改善箇所説明図 ①

改善措置の内容

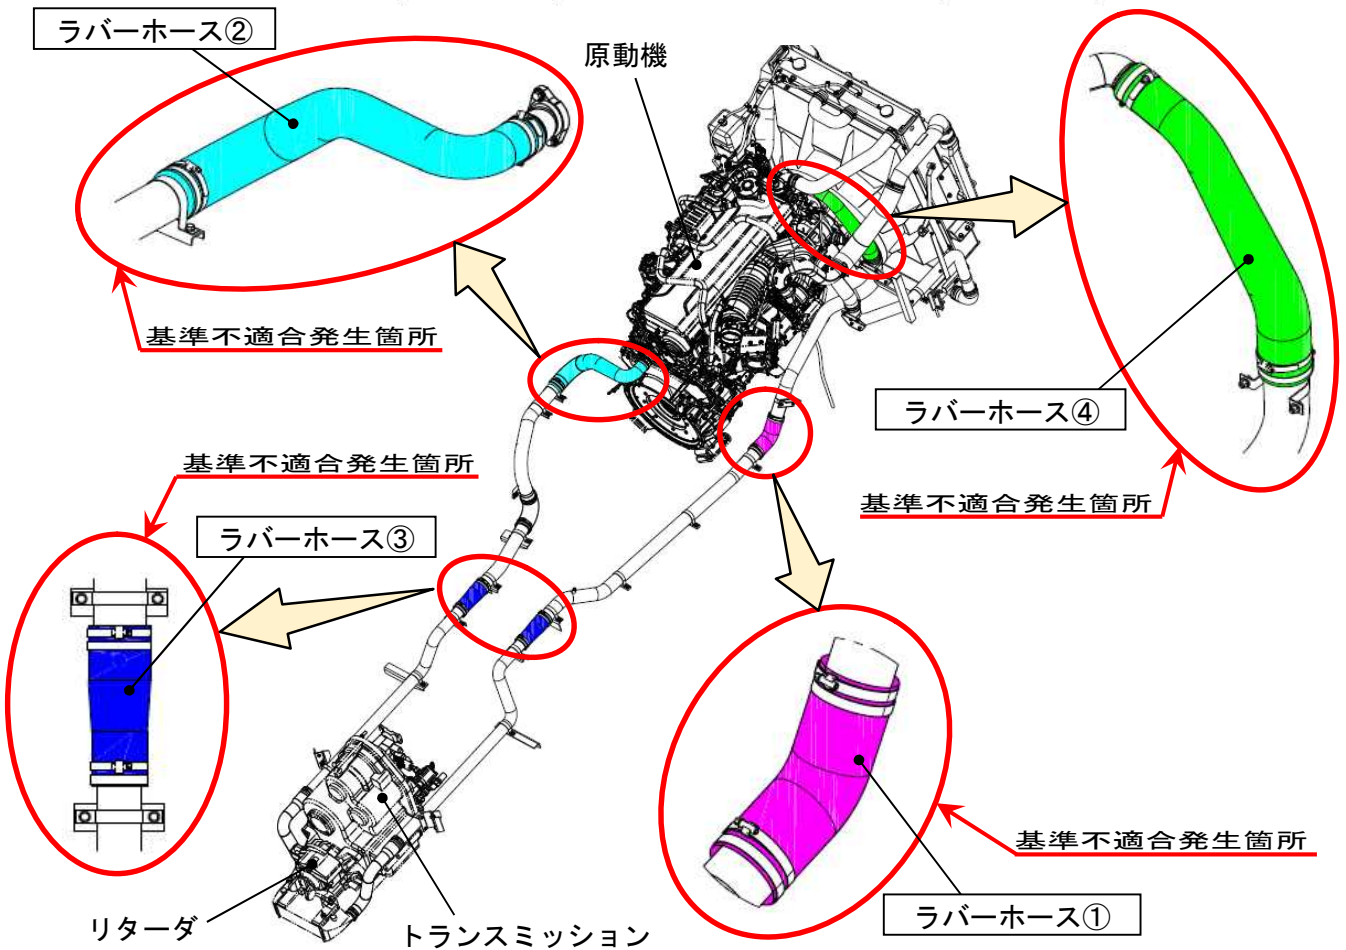
原動機冷却装置において、リターダ冷却装置のラバーホースの強度が不足しているため、当該ラバーホースが破損するものがある。そのため、そのまま使用を続けると、ラバーホースから冷却水が漏れて、最悪の場合、エンジンが停止し走行不能になるおそれがある。

リターダ冷却装置のラバーホースを対策品に交換する。

注：□は、交換する部品を示す。

マーキング位置

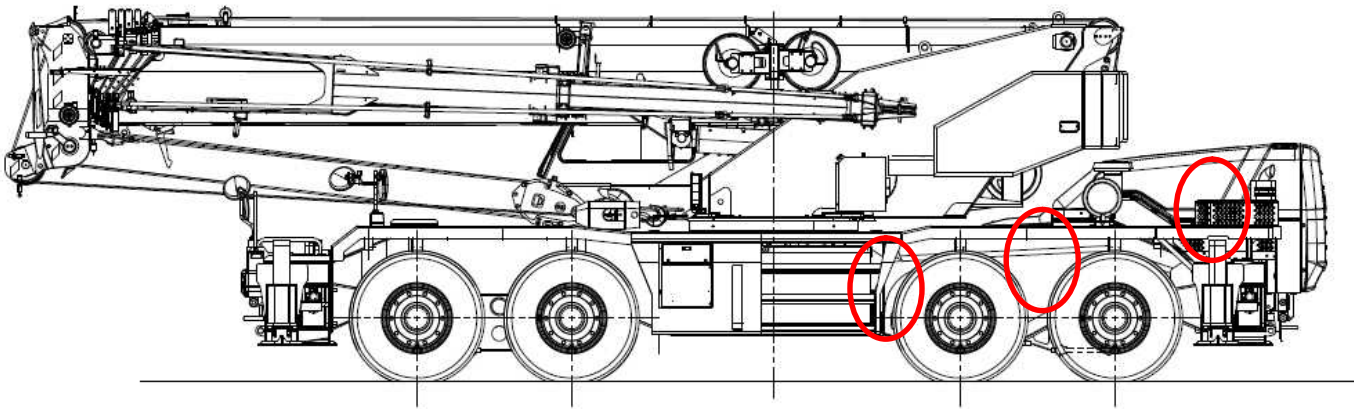
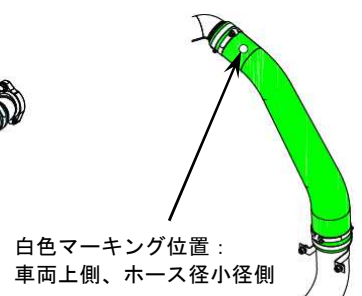
識別：作業完了車には、所定の位置に白色マーキングを施す。

白色マーキング位置：
車両内側、曲げ部中心付近

白色マーキング位置：
車両上側、ホース径大径側

白色マーキング位置：
車両内側、ホース径大径側
曲げ部中心付近

白色マーキング位置：
車両上側、ホース径小径側
